島根原子力発電所第2号機 審査資料

NS2-他-067

島根原子力発電所第2号機

工事計画認可申請（補正）に係る論点整理について

図2 吸入口の位置変更前後の構造・外観

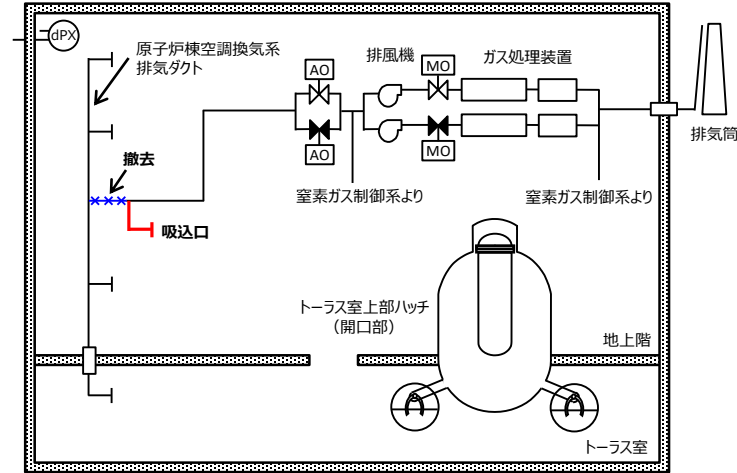
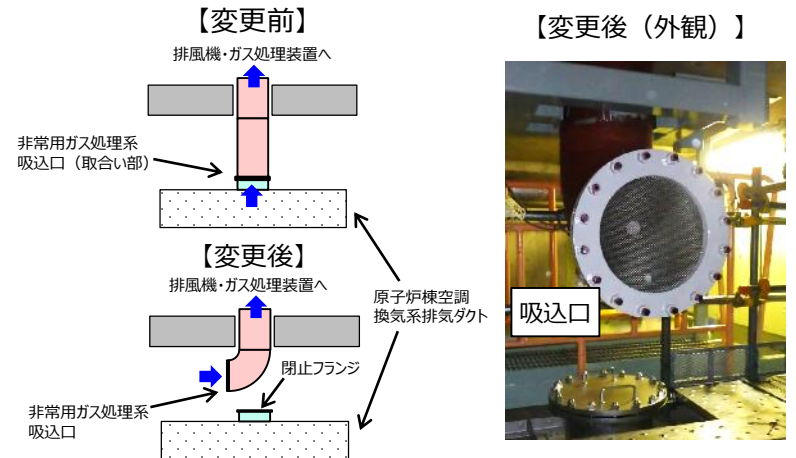
非常用ガス処理系吸入口は、原子炉建物原子炉棟2階（周回通路）にある原子炉棟空調換気系排気ダクトに接続していたが、当該ダクトから切り離し、原子炉建物原子炉棟2階（周回通路）天井付近から直接吸引する構成に変更する。

従来	空気の流れを適切に保ち、原子炉建物原子炉棟内の汚染拡大を防止する観点から、原子炉棟空調換気系排気ダクトに接続し、原子炉建物原子炉棟全体から吸引する構成
----	---

変更後	重大事故等時にトーラス室が100℃以上の高温となった場合に、内部流体温度が非常用ガス処理系の設計温度66℃を超過する可能性があるため、吸入口を排気ダクトから切り離し、トーラス室の高温の空気を直接吸引しない構成
-----	--

- 吸入口の位置変更により、原子炉建物原子炉棟内の負圧維持機能へ影響がないことを、以下のとおり確認している。
 - 地上階の空気は周回通路や大物搬入口を經由し、地下階の空気は原子炉棟空調換気系排気ダクト（地下階）の流路面積より大きい開口面積であるトラス室上部ハッチを經由することにより、これまでと同様、原子炉建物原子炉棟全体から空気を吸引することが可能である。
 - 排風機までの吸込み配管の長さ・ルートの大きな変更はなく、非常用ガス処理系排風機の容量に影響を与えない。
- なお、非常用ガス処理系起動による負圧達成時間について、机上評価では起動後約250秒と評価しているのに対して、実機においては、吸入口の位置変更によらず約5分であり、影響がないことを確認している。

- 原子炉建物原子炉棟内の空気を吸入口から吸引したのち、排風機、ガス処理装置フィルタ及び排気管を經由し放出する系統構成の変更はないため、放出放射能の低減機能に影響を与えることはない。

図2 対策イメージ

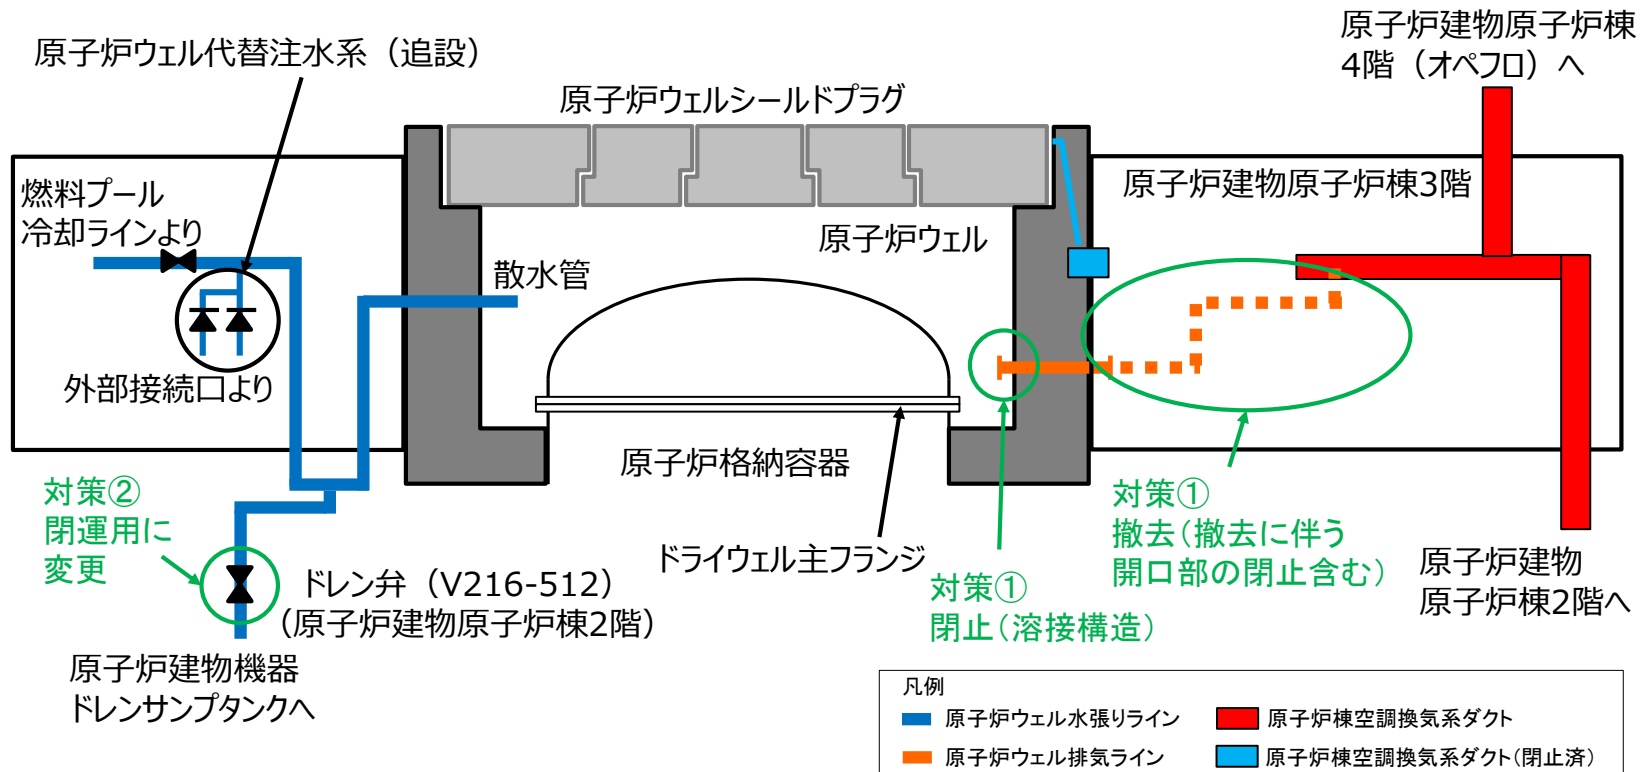
- 原子炉ウェル内側の吸込口を閉止（溶接構造）するとともに，原子炉ウェル外側については，原子炉ウェル外側から原子炉棟空調換気系ダクトまでのラインを撤去し，開口部については閉止する。

- ドレン弁（V216-512）の通常運転時の運用を「開」運用から「閉」運用に変更する。

- 原子炉ウェル排気ラインは、通常運転時のドライウェル主フランジからの万一のリークを考慮し、原子炉ウェル内を負圧に保つことを目的に設置しているものであるが、原子炉ウェル排気ラインを閉止しても、ドライウェル主フランジから漏えいしたガスは原子炉ウェル内に溜まることなく、4階に排出された後、原子炉棟空調換気系を通過して適切に処理されることを確認している。
- また、原子炉ウェル排気ラインの排気風量は、原子炉建物原子炉棟全体及び4階の排気風量に対し、ごく僅かであり、当該ラインを閉止したとしても空調バランスへの影響はほとんど無いと考えられるため、当該ラインの吸込口閉止による悪影響はない。

- ドレン弁（V216-512）は、万一、燃料プール冷却ラインとの隔離弁からシートパスした場合に原子炉ウェルへ漏えい水が流入しないよう「開」運用としていた。これを「閉」運用に変更しても、定期的にドレン弁を「開」することにより、燃料プール冷却ラインとの隔離弁からのシートパスの監視及びドレンの排出が可能であることから、「閉」運用による悪影響はない。
- また、新設した原子炉ウェル代替注水系により原子炉ウェルに注水する際には当該ドレン弁（V216-512）の「閉」操作が必要であったことから、運用性も向上する。

図6 D/Gインターロック概要

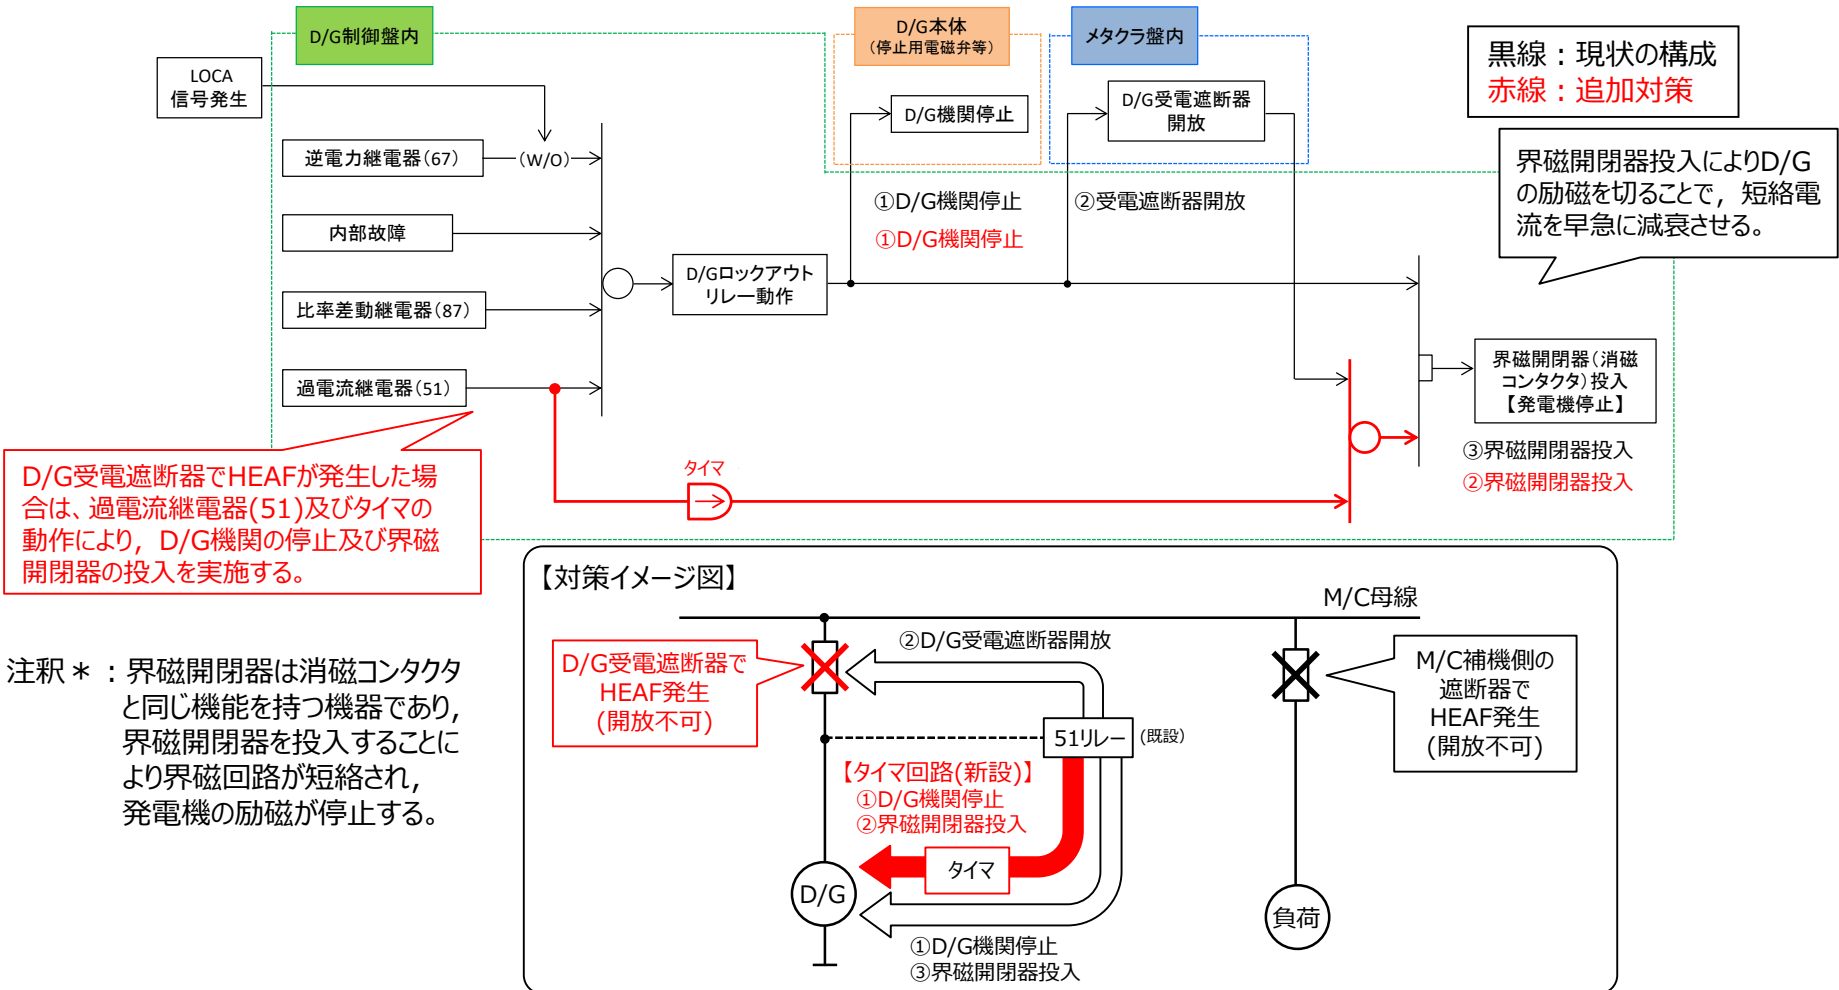
- D/G受電遮断器でHEAFが発生した場合、速やかに短絡電流を減衰させるため「過電流継電器(51)」に界磁開閉器(消磁コンタクト)*投入のインターロックを追加する。

図1 ドライウェル水位計の配置図

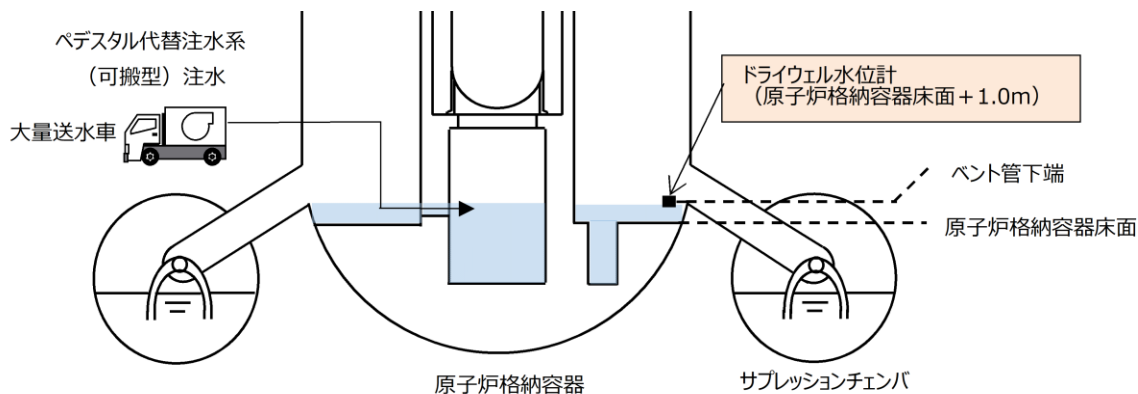
- 原子炉格納容器床面及びベント管の施工誤差を踏まえ、ドライウェル水位計（原子炉格納容器床面 + 1.0m）の設置高さを原子炉格納容器床面 + 0.9mに変更する。
- 当該水位計は、原子炉格納容器への外部注水の持ち込みを抑制するため、ペDESTAL代替注水系（可搬型）による注水停止の判断を目的にベント管下端高さへの設置を計画していたが、ベント管等の構造物には施工誤差があるため、ベント管下端高さは必ずしも原子炉格納容器床面 + 1.0mではない。
- 原子炉格納容器床面 + 1.0mより低いベント管下端からサプレッションチェンバへ水が流れ込むと検出点まで水位が上昇せず検知ができないため、有効性評価に影響ないことを確認し、施工誤差を考慮しても確実に検知できる設置高さに変更する。

➤ ①～③すべての条件が成立するのは、事象発生12時間後の③が成立するタイミングであり、②の基準となる水位を「原子炉格納容器床面 + 0.9m」に引き下げた場合も、有効性評価の解析への影響はない。

図1 雰囲気ガス濃度変動に伴う使用計測範囲イメージ

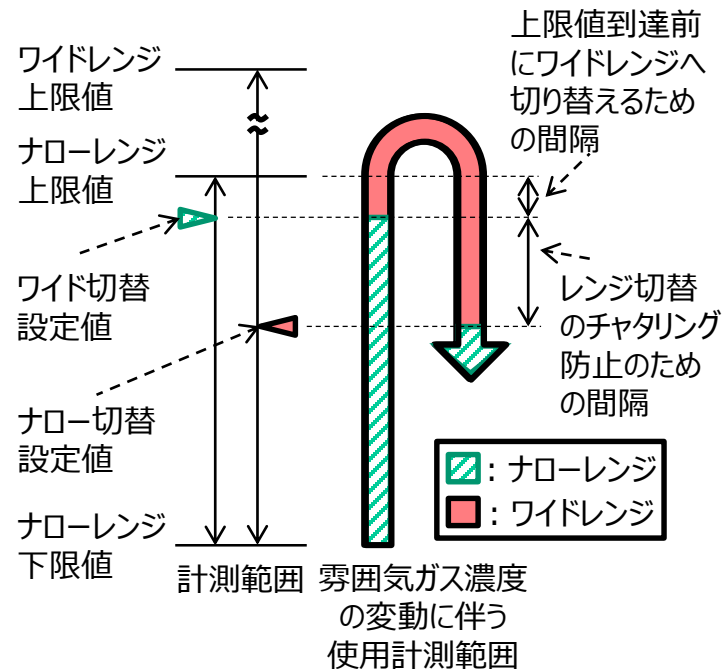
- 格納容器バント判断や可燃限界付近の適切な監視能力を確保するため、格納容器酸素濃度（B系）のナローレンジを0～5vol%から0～10vol%、格納容器水素濃度（B系）のナローレンジを0～5vol%から0～20vol%へ変更する。
- 格納容器バント判断基準である酸素濃度4.4vol%及び可燃限界である水素濃度4.0vol%前後を既存設備の設計を変更せずにナローレンジ0～5vol%で計測する計画であったが、ナローレンジの計測範囲上限付近では既に自動でワイドレンジに切り替わっており、上記濃度をワイドレンジで計測する可能性を排除できないことが判明した。
- ワイドレンジは、ナローレンジに比べて計測誤差が大きく格納容器バント判断や可燃限界付近の監視に適していないため、レンジの自動切り替えを考慮しても確実にナローレンジで計測可能となる以下の計測範囲に変更する。
- なお、格納容器酸素濃度（A系）及び格納容器水素濃度（A系）についても同様に計測範囲を変更する。

図1 第4 保管エリアにおける可搬型設備の配置

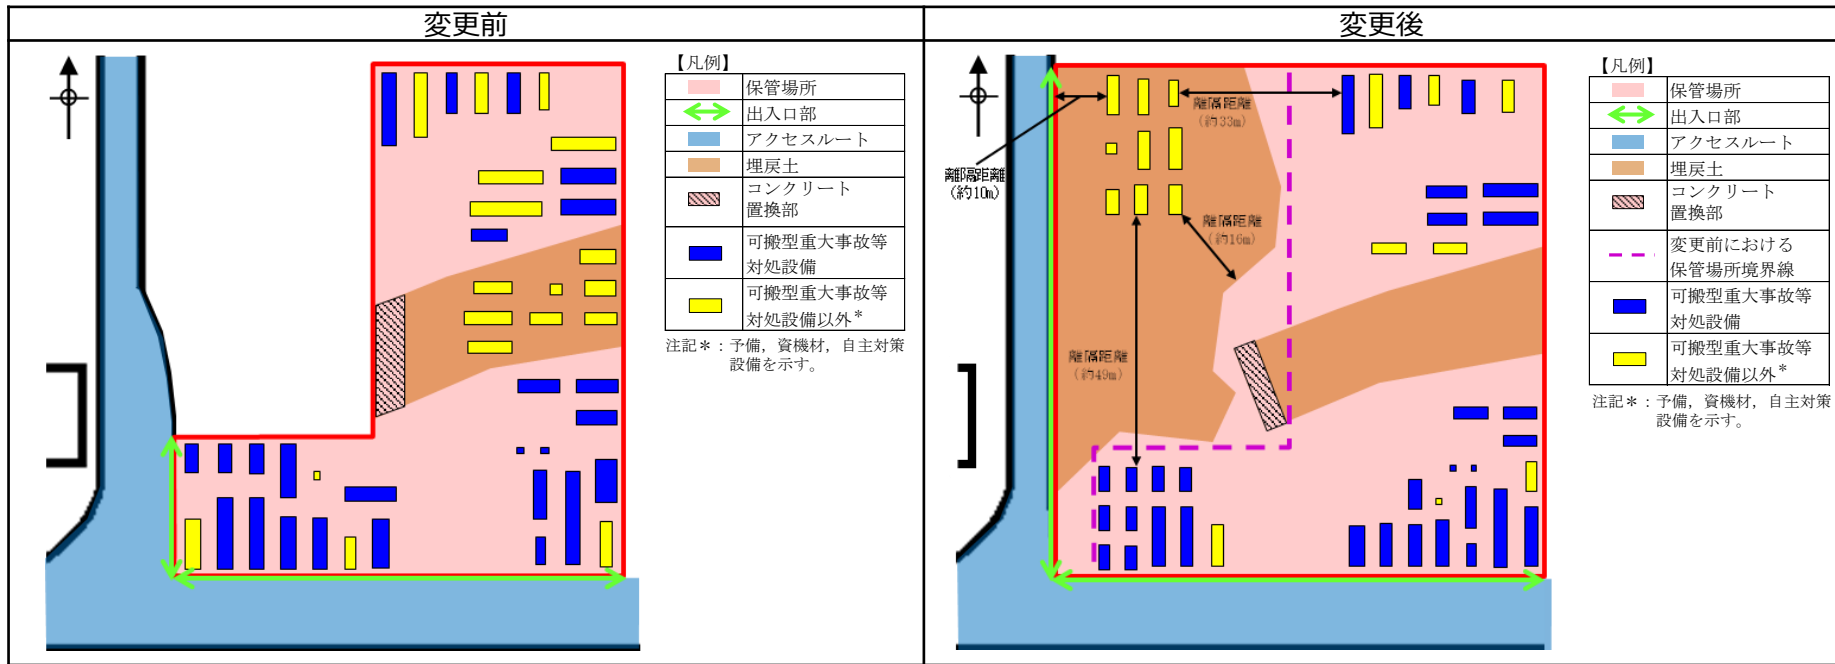
- 変更前の第4 保管エリアにおいて、埋戻土上に配置する予備及び自主対策設備が可搬型重大事故等対処設備に近接していることから、離隔距離の更なる裕度確保を目的に、第4 保管エリアの拡張を行い、当該拡張部に一部の予備及び自主対策設備を当該拡張部に配置することとした。
 なお、拡張部は埋戻土であるが、可搬型重大事故等対処設備、アクセスルート、岩盤部に対して十分な離隔距離の確保が可能であることから、重大事故等対応の作業成立性に影響はない。
- 作業成立性上期待している可搬型重大事故等対処設備は変更前後共に全て岩盤上に配置していることから、重大事故等対応の作業成立性に影響はない。

図1 放射性物質吸着材による海洋への放射性物質の拡散抑制 設置位置図

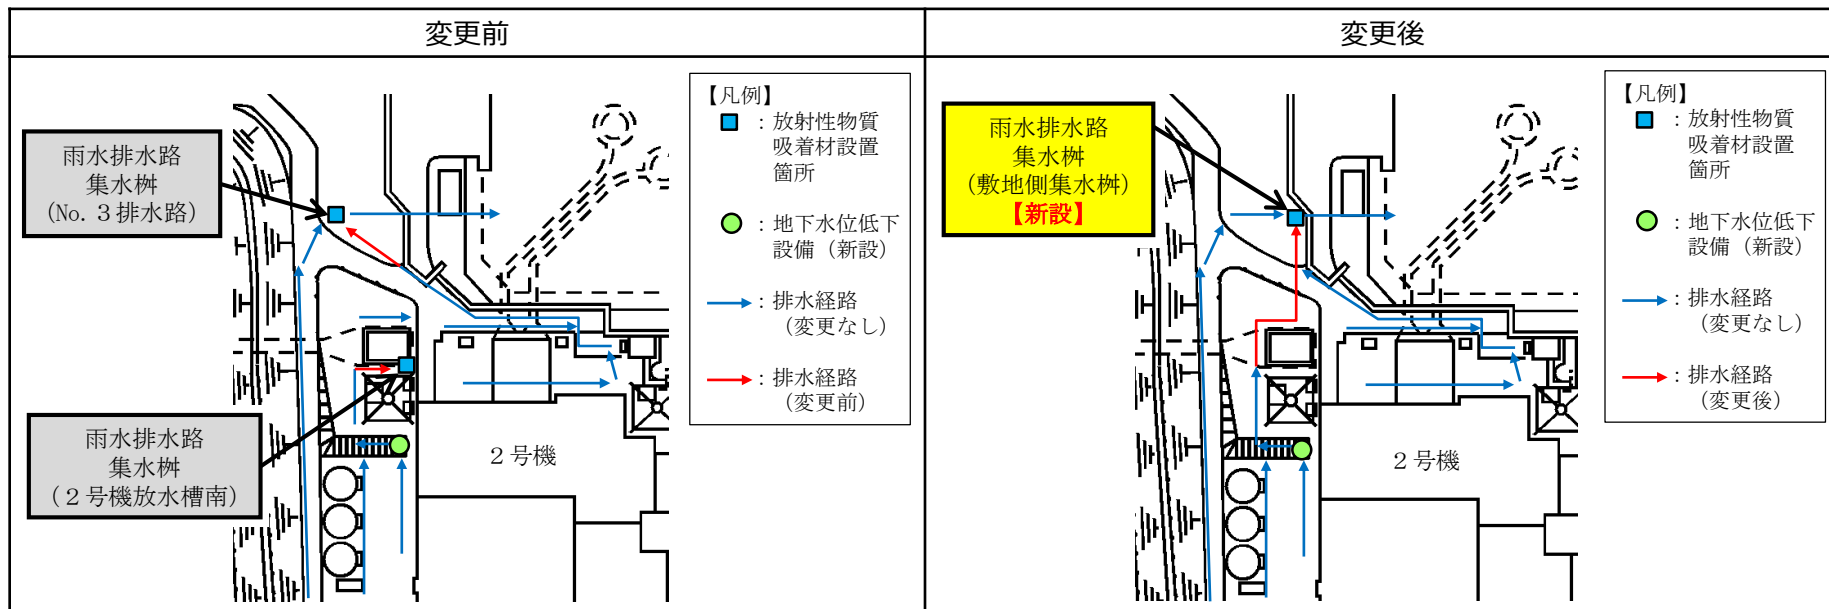
- 地下水位低下設備において、汲み上げた地下水を確実に海に排水するために排水経路を変更すること、並びに図1に示す現状の雨水排水路集水枡2箇所（No. 3排水路、2号機放水槽南）の下流側に雨水排水路集水枡を追設することから、現状の放射性物質吸着材の設置箇所のうち雨水排水路集水枡2箇所を1箇所（敷地側集水枡）に集約する。
- 放射性物質吸着材の設置箇所変更に伴い、設置容量減少及び設置作業時間短縮となることから、放射性物質の吸着材の設置完了をもって実施する「大型送水ポンプ車及び放水砲による大気への放射性物質の拡散抑制」の放水開始作業に影響はない。
